**AVIS RELATIF À LA PROTECTION
CONTRE LES EVENTUELS EFFETS NOCIFS ET NUISANCES
PROVOQUÉS PAR LES RAYONNEMENTS NON IONISANTS
GÉNÉRÉS PAR DES ANTENNES ÉMETTRICES STATIONNAIRES**

Commune : NAMUR - Exploitant : PROXIMUS

Référence exploitant : 81VEL_01

Rapport n° 4626 / 2023

Figure 1 : Vue en plan des lieux de séjour et des points de contrôle

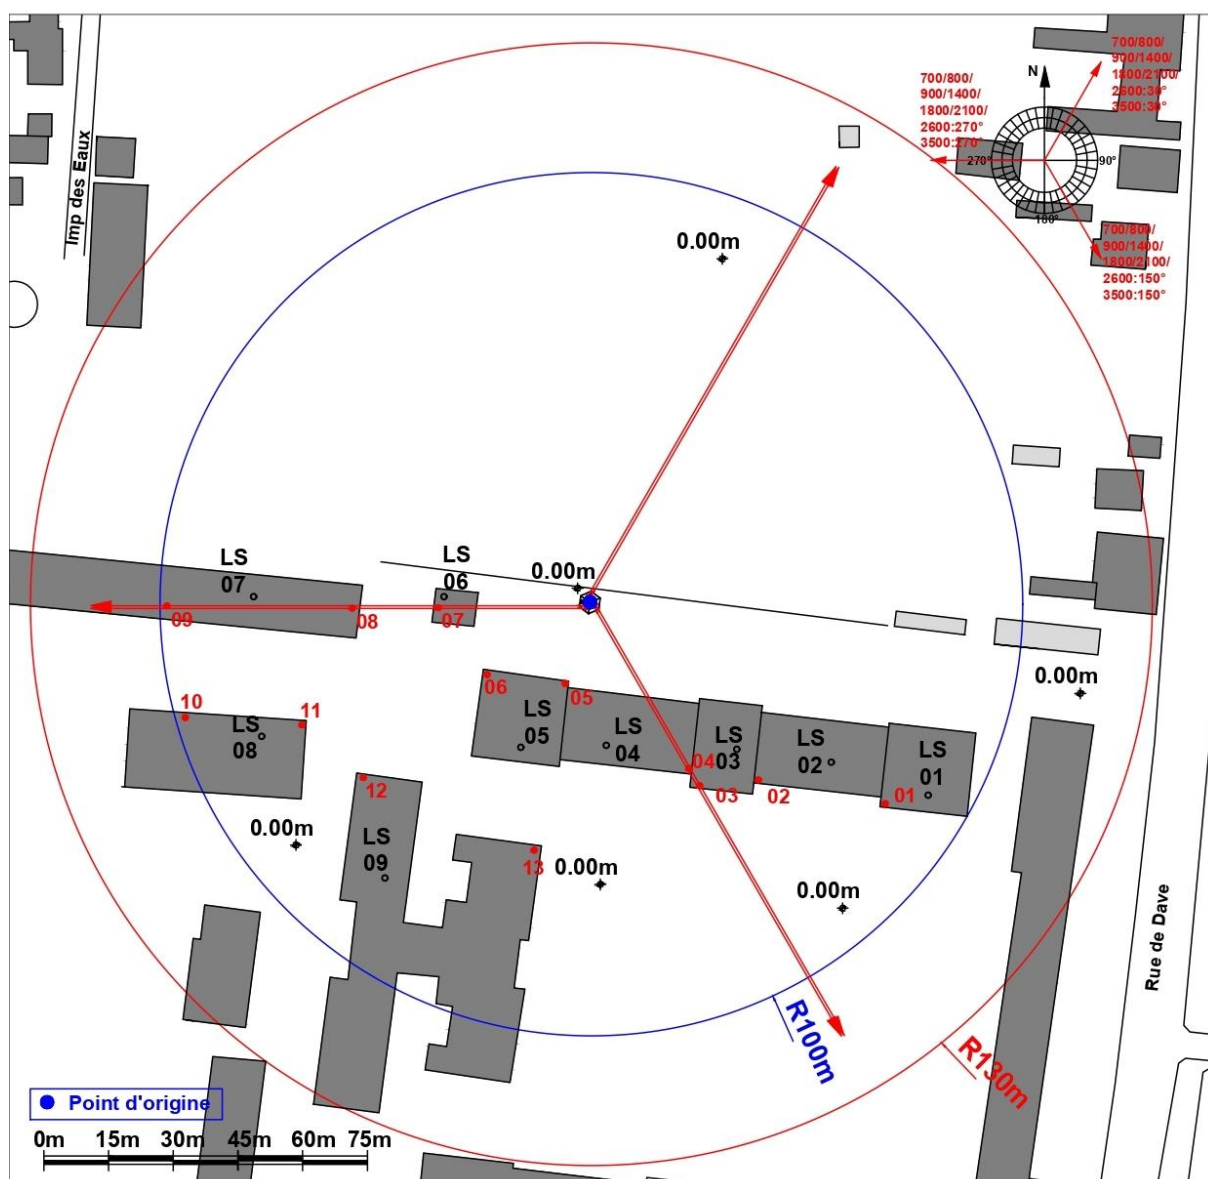
N° point de contrôle	LS	Atténuation (dB)	Indice d'exposition relatif à la limite par installation IE_i
4	LS04	3,0	0,029
3	LS03	3,0	0,029
2	LS02	3,0	0,024
8	LS07	3,0	0,020
9	LS07	3,0	0,015
1	LS01	3,0	0,015
10	LS08	3,0	0,013
11	LS08	3,0	0,012
7	LS06	3,0	0,012
12	LS09	3,0	0,009
6	LS05	3,0	0,009
13	LS09	3,0	0,009
5	LS04	3,0	0,005

En ce qui concerne les antennes de l'installation mentionnées dans le tableau 1, la distance maximale à laquelle la limite pourrait être atteinte, à l'extérieur, est égale à 90,4 m. S'il n'y a pas de LS à une distance inférieure, les antennes respectent forcément la limite d'immission.

Dans le cas des LS situés à l'intérieur des bâtiments, une atténuation d'obstacle est prise en compte et il en résulte que la distance maximale à laquelle la limite pourrait être atteinte se réduit à 64,0 m.

Figure 2 : Vue en plan des installations d'antennes dans un rayon de 300 mètres autour de l'installation faisant l'objet de la demande d'avis

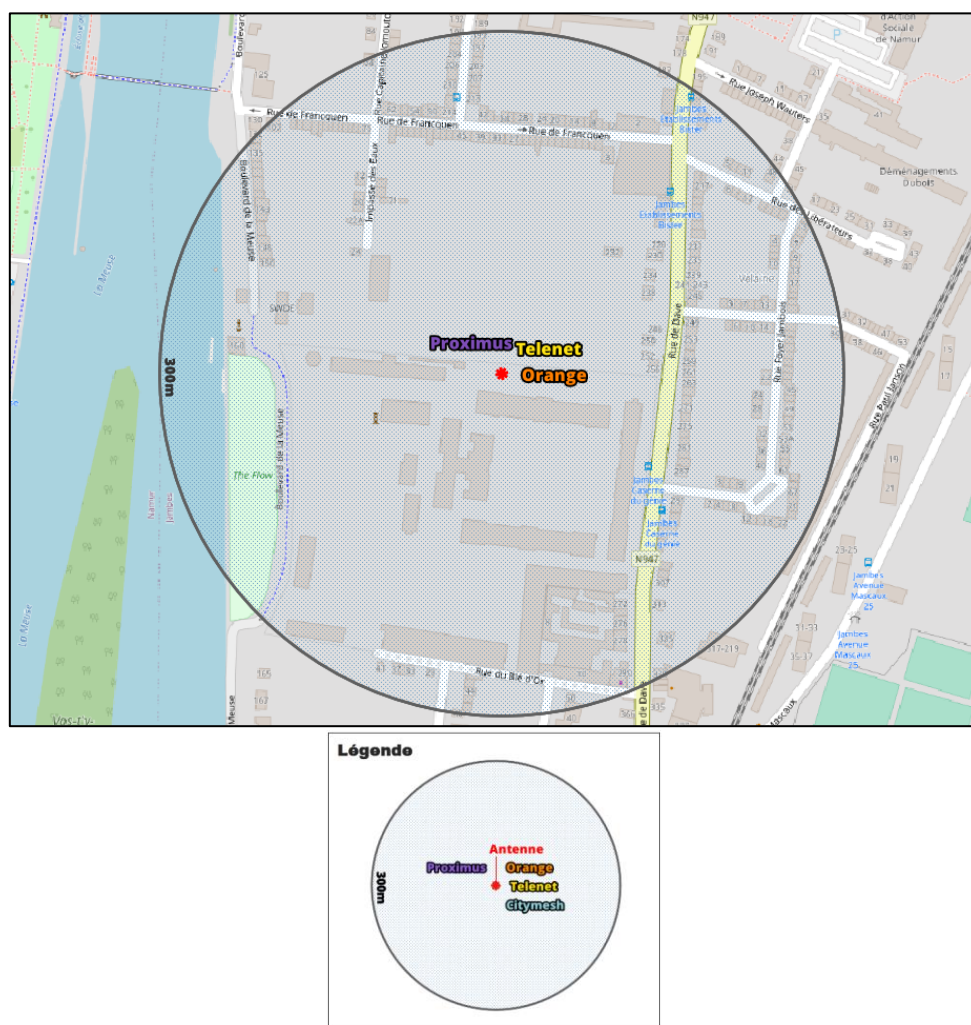
Compte tenu du nombre d'installations localisées dans la figure 2, il apparaît que l'intensité du rayonnement électromagnétique généré, dans les lieux de séjour situés à proximité de l'installation référencée dans le paragraphe 2, par l'ensemble des antennes émettrices stationnaires de l'ensemble des exploitants du même site d'antennes émettrices stationnaires respecte la limite fixée à l'article 4, § 2 du décret.
